DEMANDE D'AUTORISATION D'EXPLOITER
UN PARC EOLIEN DE SIX AEROGENERATEURS
DENOMME PARC EOLIEN DE SAINT-PIERREMONT
SUR LE TERRITOIRE DE LA COMMUNE DE SAINT-PIERREMONT (Aisne)
PRESENTEE PAR LA SOCIETE MET LES GRANDS BOIS

Projet éolien sur la commune de Saint-Pierremont (02)

Mémoire en réponse aux observations émises lors de l'enquête publique du lundi 17 juin au jeudi 18 juillet 2013

Carte présentant le contexte éolien sur le secteur (source Cartélie)

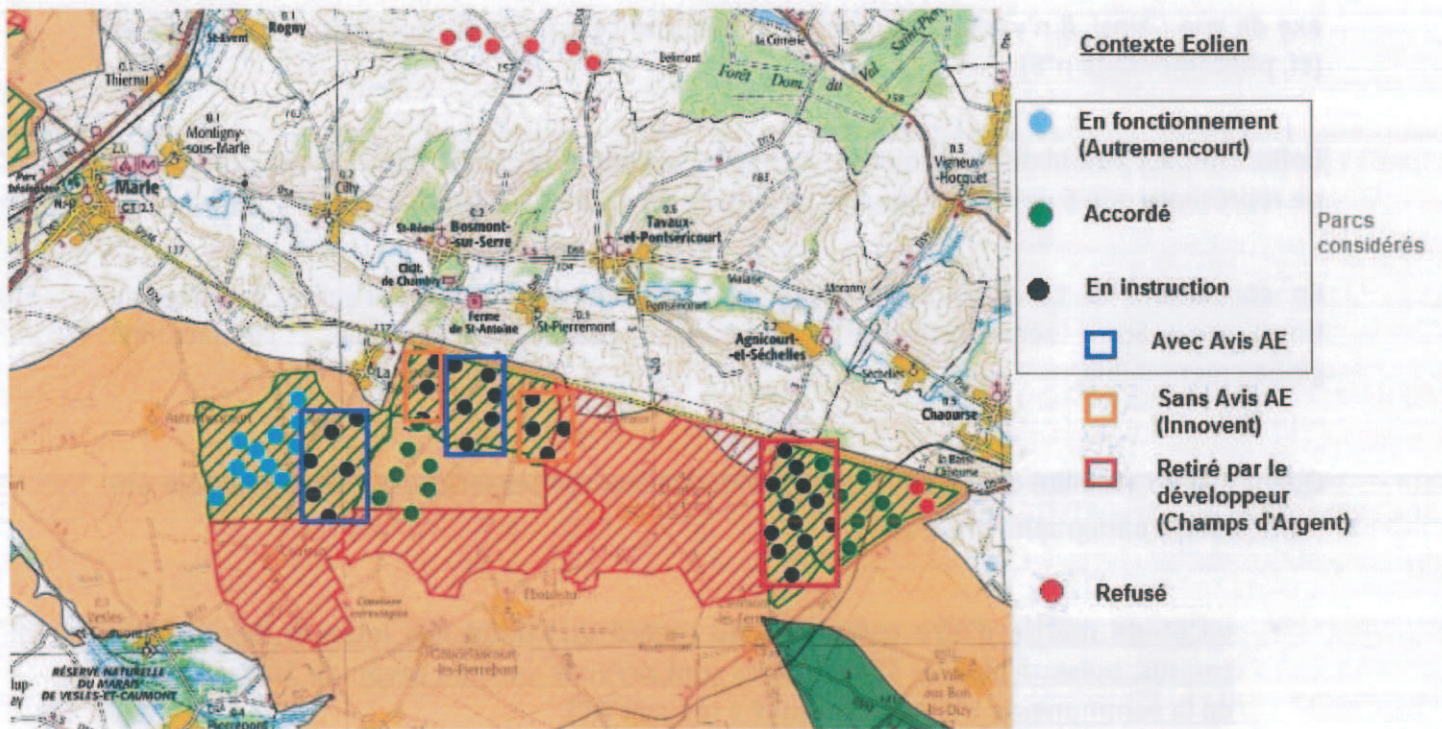
- **« L'étude mérite d'être complétée au regard du cumul des impacts des projets connus, puisque plus de 55 éoliennes sont prévues dans un rayon de 10 km autour de la commune de Saint-Pierremont » (p1 avis AE)**

Tous les parcs construits et accordés dans la zone d'étude ont été considérés. Concernant les parcs en instruction, ceux pris en compte dans l'étude de Saint-Pierremont ont été déterminés en accord avec la Direction Départementale des Territoires de l'Aisne (service ICPE) lors d'un échange par mail en août 2012 : seuls les autres projets développés par Maïa Eolis (La Neuville-Bosmont / Cuirieux) ainsi que les parcs en instruction ayant reçu un avis de l'autorité environnementale ou en enquête publique (Goudelancourt-lès-Pierrepont) sont considérés. Le parc de La Neuville-Bosmont / Saint-Pierremont (encadré en orange), porté par Innovent, n'est pas recevable pour l'heure et donc aucun avis de l'Autorité environnementale n'a été émis. Le parc du Champ d'Argent / Fond Nicolas (encadré en rouge) a été retiré par le pétitionnaire (confirmé par DDT en septembre 2012).
